都市高速道路外郭環状線 —東京外かく環状道路(関越～東名)— 地中拡幅部の都市計画変更素案のあらまし

平成26年7月

地中拡幅部の変更計画のあらまし

位置図

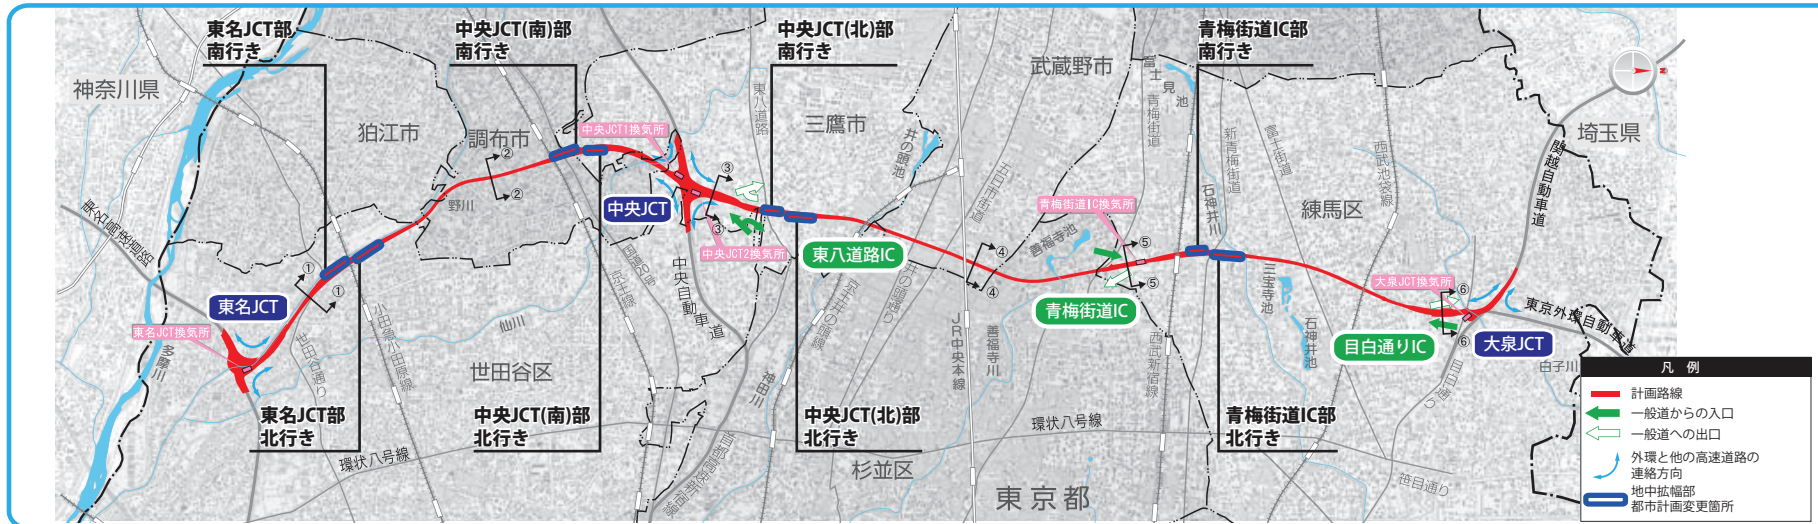
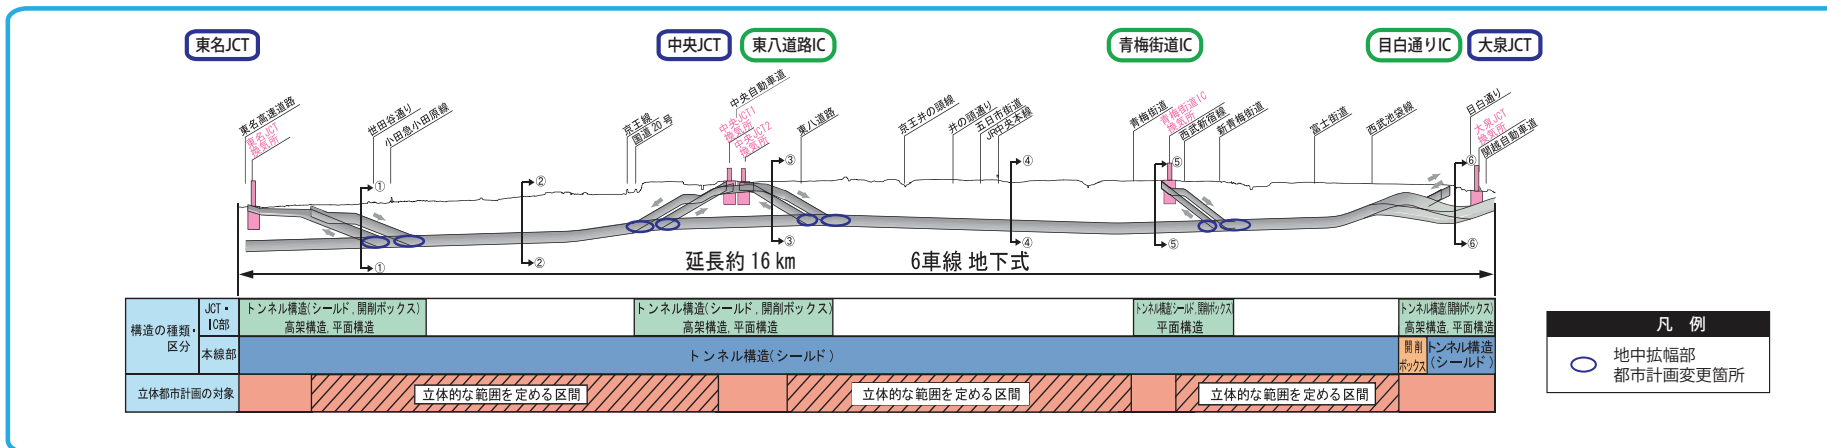
変更概要	
一部幅員の変更	40～93m → 40～98m
地中拡幅部の延長	約2.3km → 約2.7km

①東名JCT部

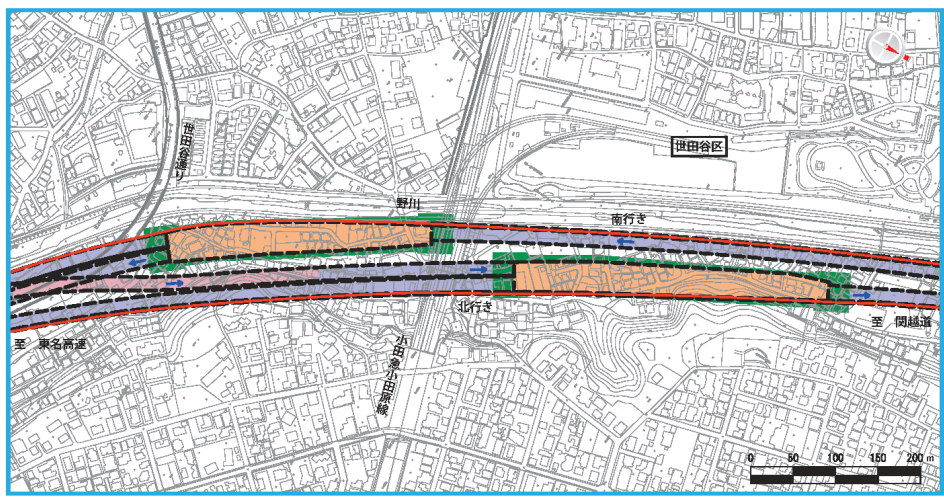
地中拡幅部の変更計画の概念図

都市計画変更素案の概要 (東名JCT部)

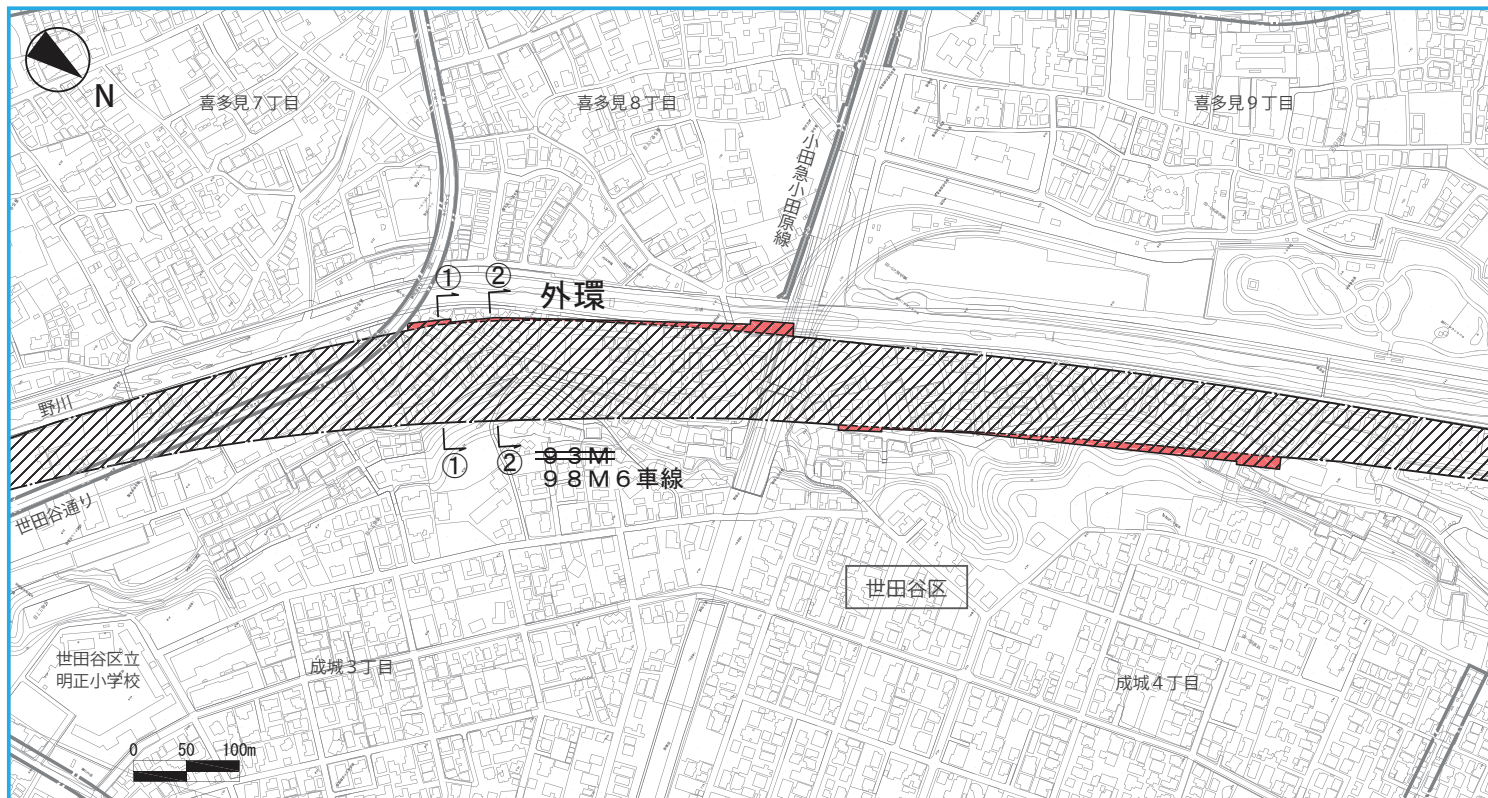
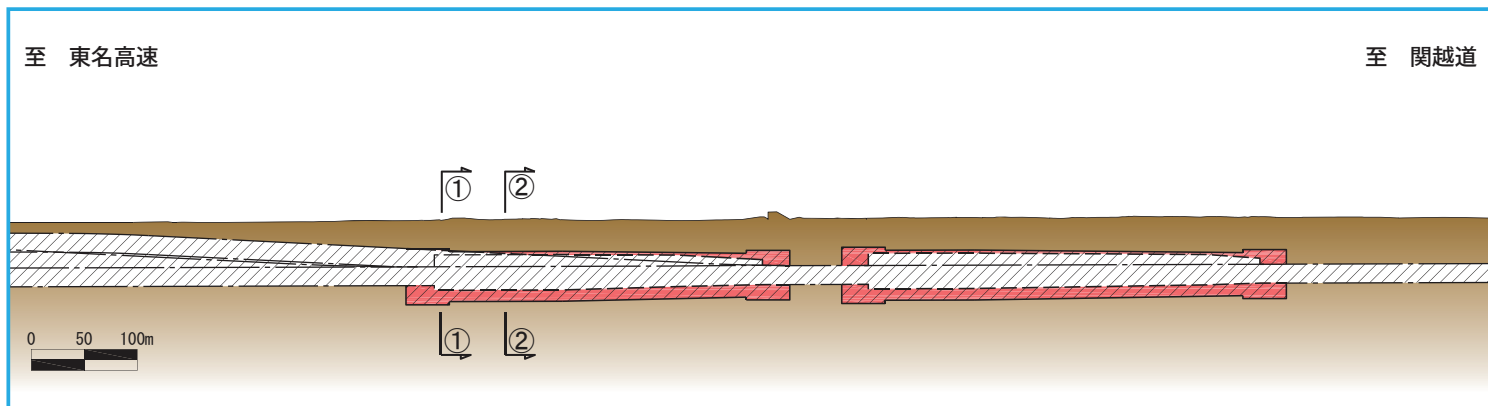
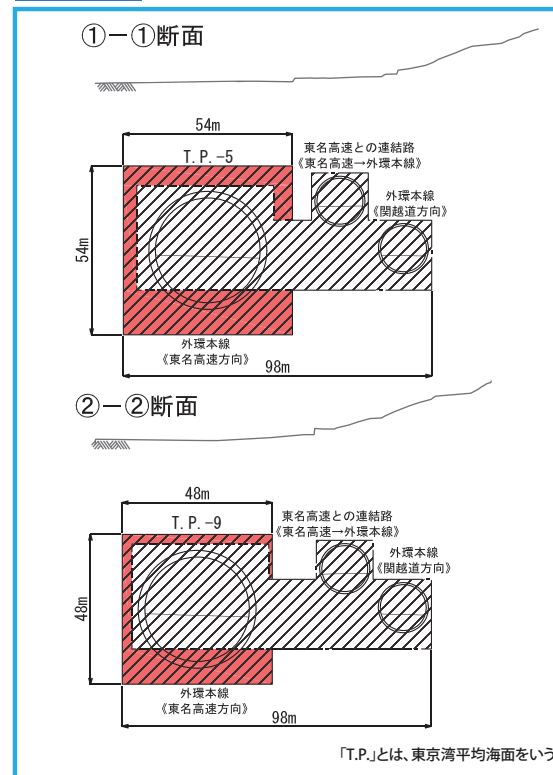
- 凡例
- 計画変更新線
 - 立体的な範囲
 - 計画変更廃止線
 - 既定計画線(外環)
 - 既定計画線(外環以外)

都市計画変更素案の概要 (中央JCT (南) 部)

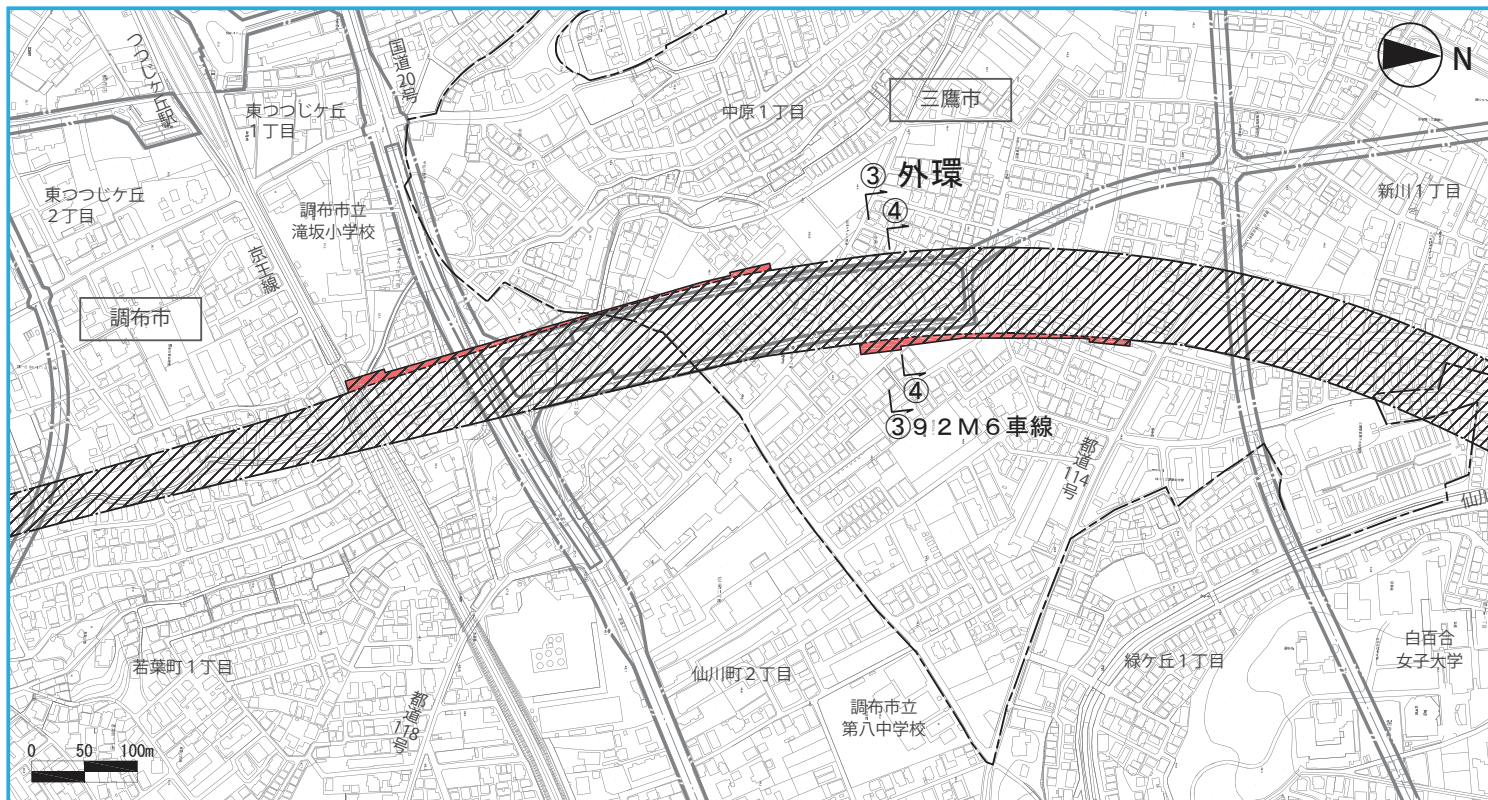
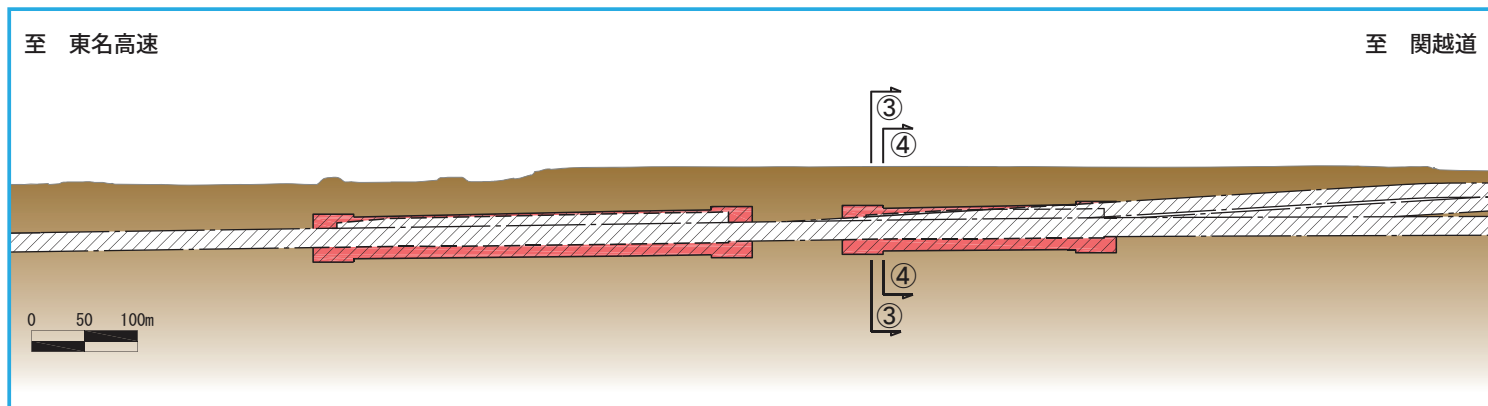
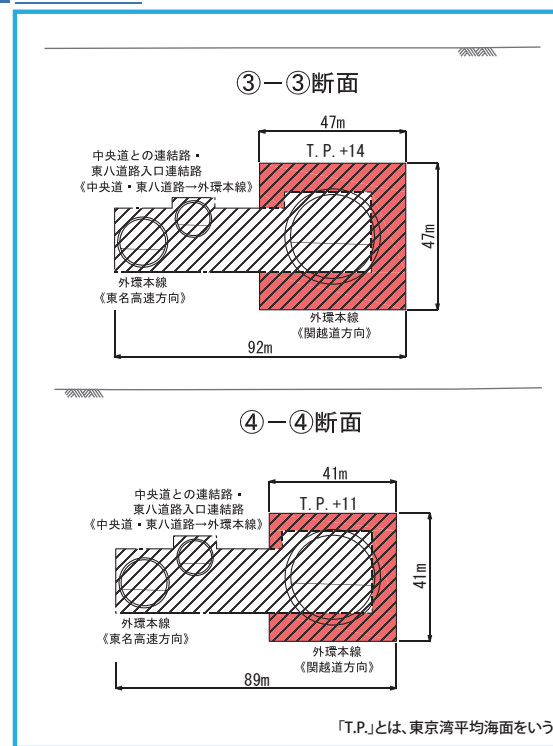
- 計画変更新線
- 立体的な範囲
- 計画変更廃止線
- 既定計画線(外環)
- 既定計画線(外環以外)

都市計画変更素案の概要 (中央JCT (北) 部)

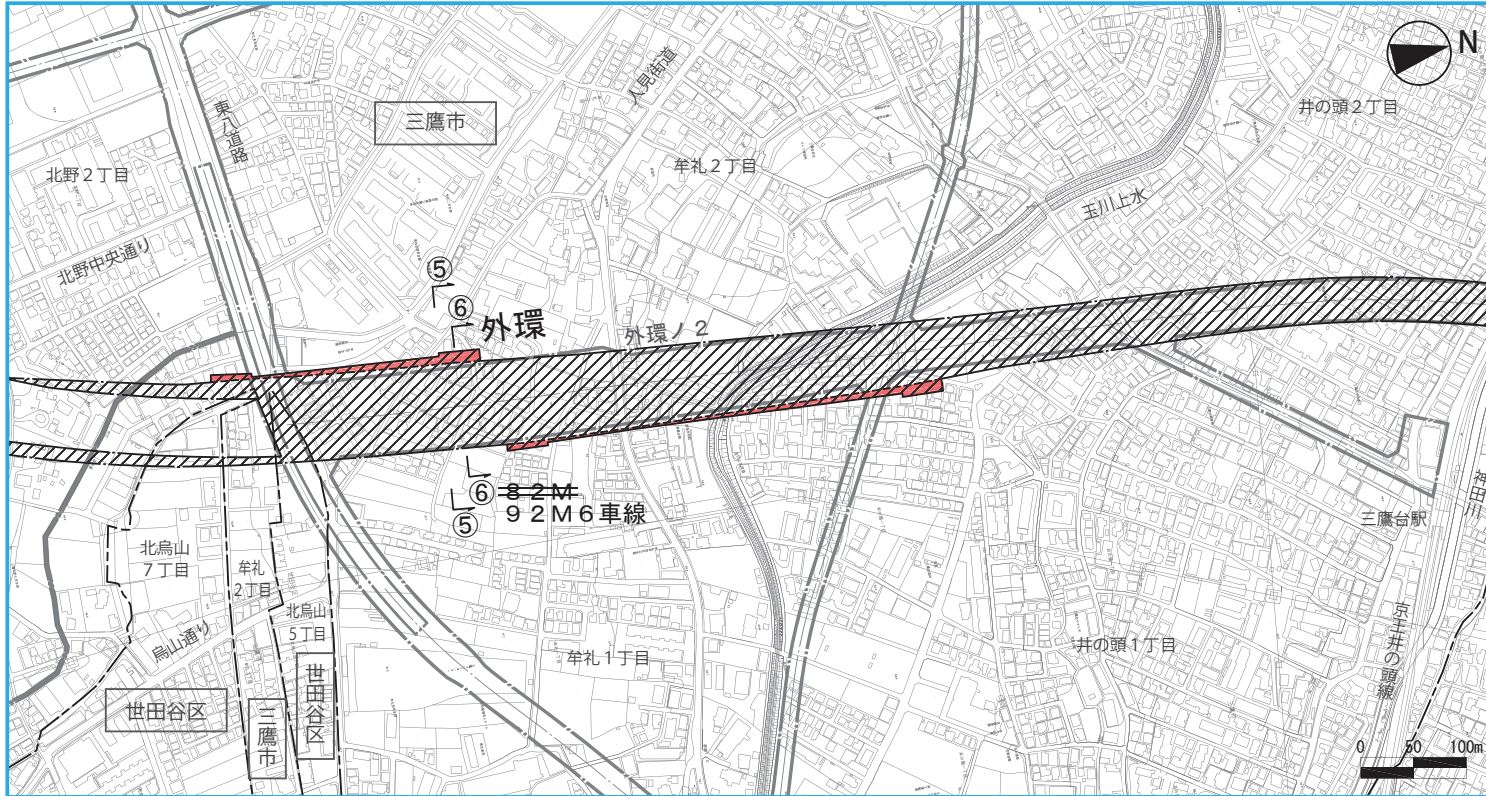
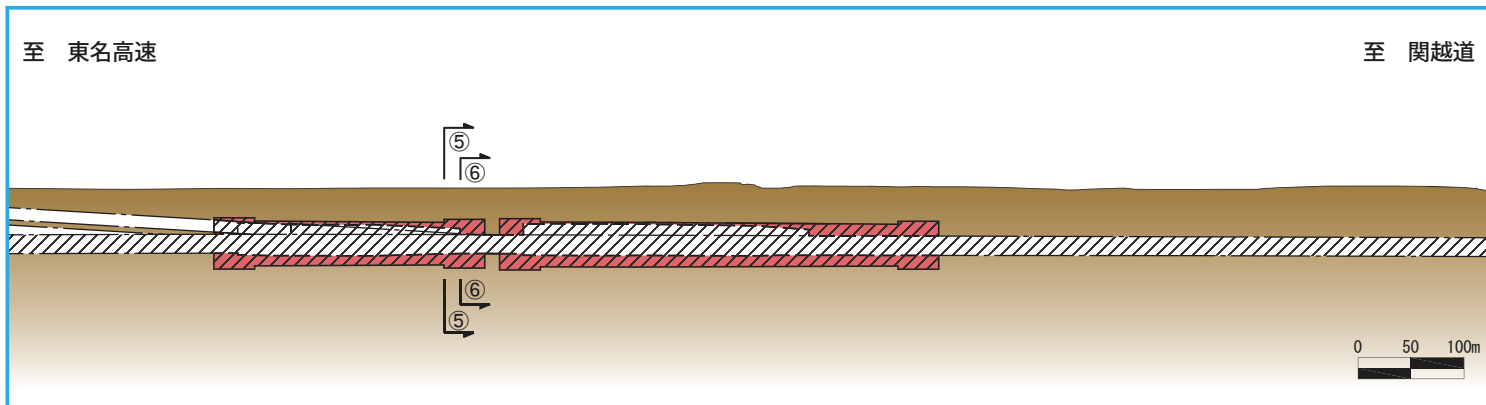
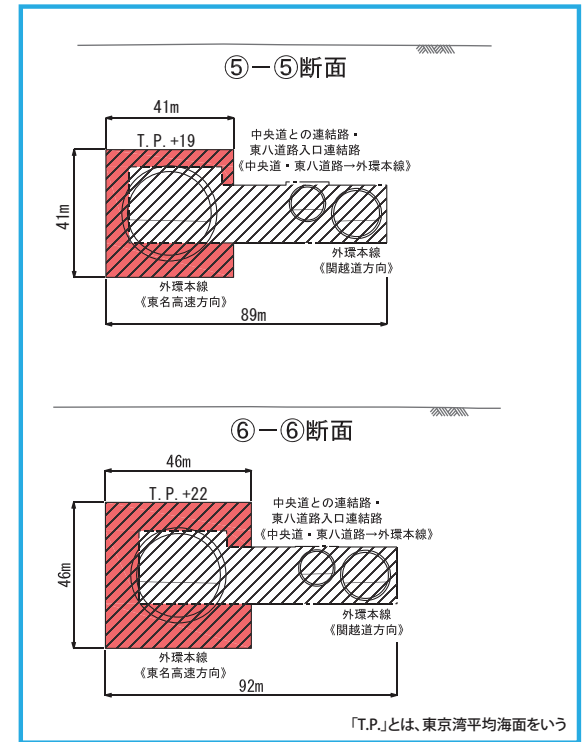
- 凡例
- 計画変更新線
 - 立体的な範囲
 - 計画変更廃止線
 - 既定計画線(外環)
 - 既定計画線(外環以外)

都市計画変更素案の概要 (青梅街道 IC 部)

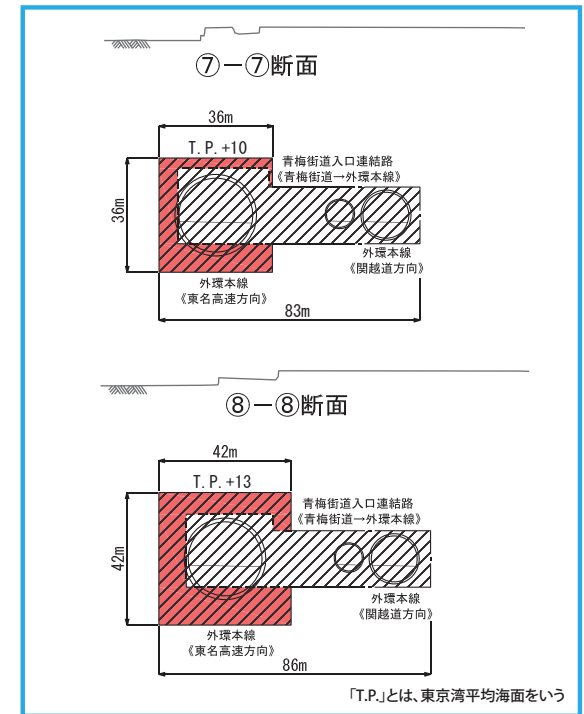
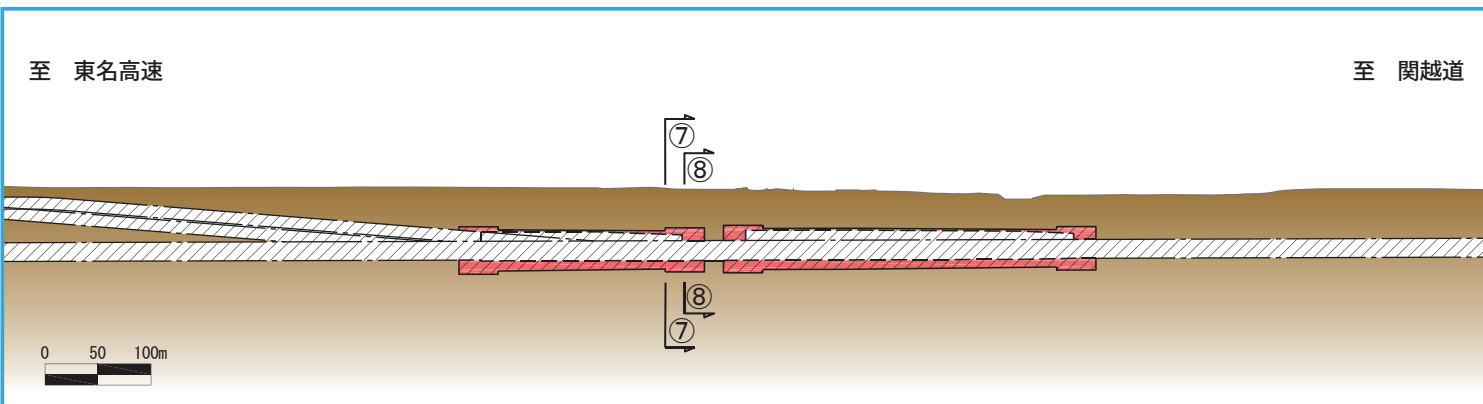
- 凡例
- 計画変更新線
 - 立体的な範囲
 - 計画変更廃止線
 - 既定計画線(外環)
 - 既定計画線(外環以外)
